トヨタテクノクラフト株式会社

**トヨタ86(ZN6系)専用“モノブロックブレーキキット”、“ダイレクトブレーキライン”
自主改善のおしらせ**

自主改善開始日 2月6日

改善箇所説明図

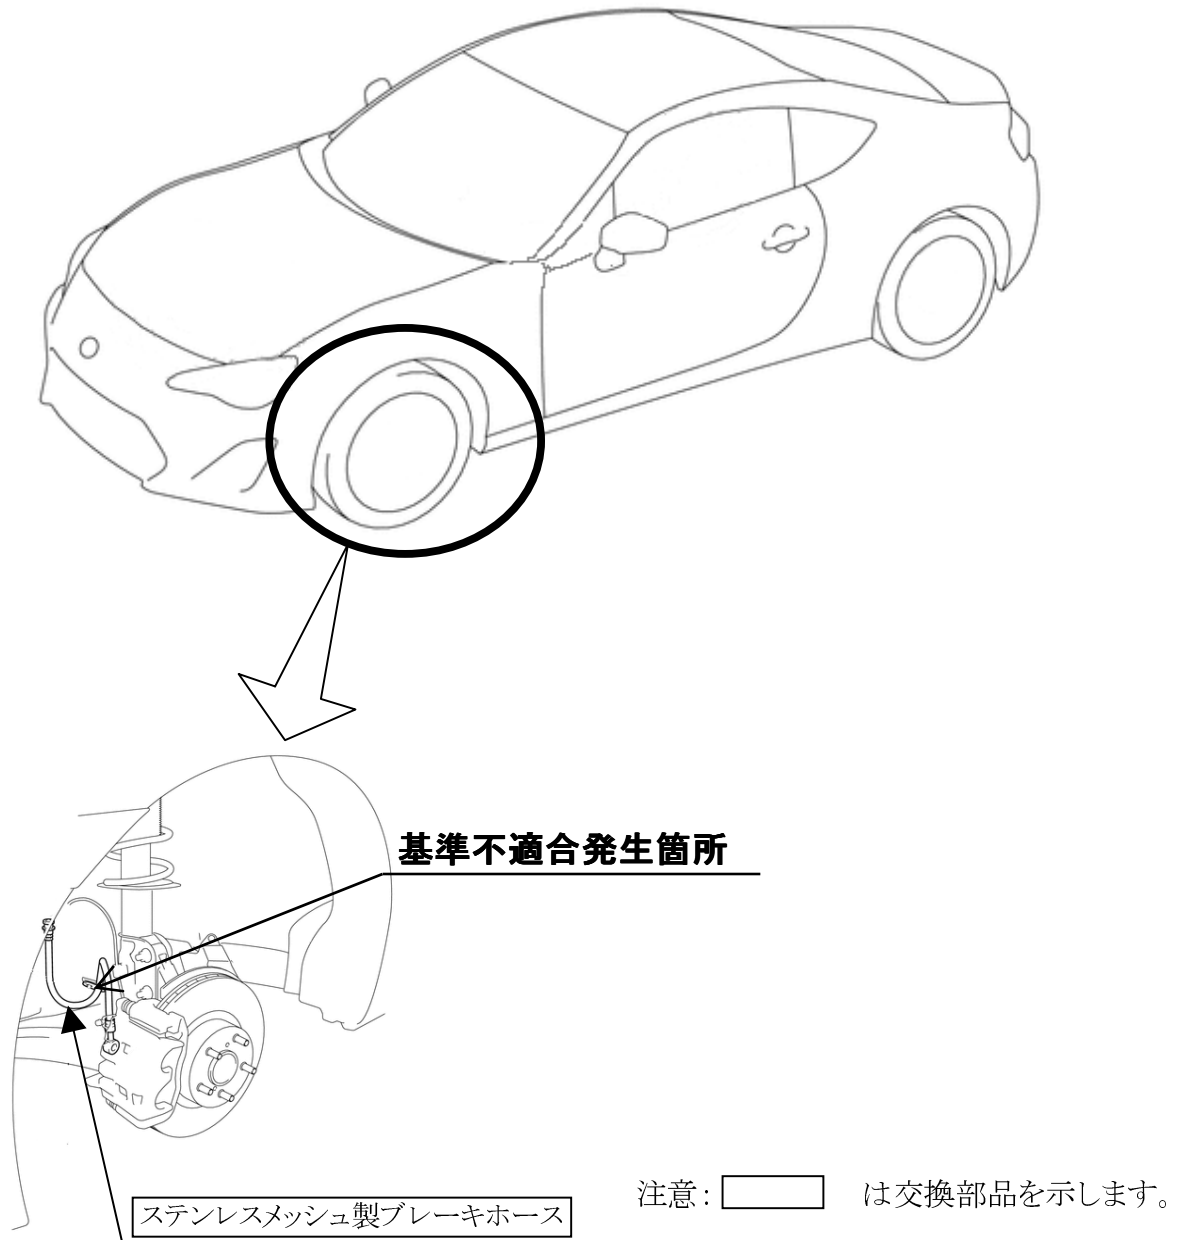
後付け部品として設定したステンレスメッシュ製ブレーキホースにおいて、固定金具付近に想定を超える曲げが集中し、損傷することがあります。そのため、そのままの状態で使用を続けると、損傷が進行しブレーキ液が漏れ、ブレーキ警告灯が点灯し、最悪の場合、制動力が低下するおそれがあります。

当該ステンレスメッシュ製ブレーキホースをゴム製ブレーキホースに交換します。
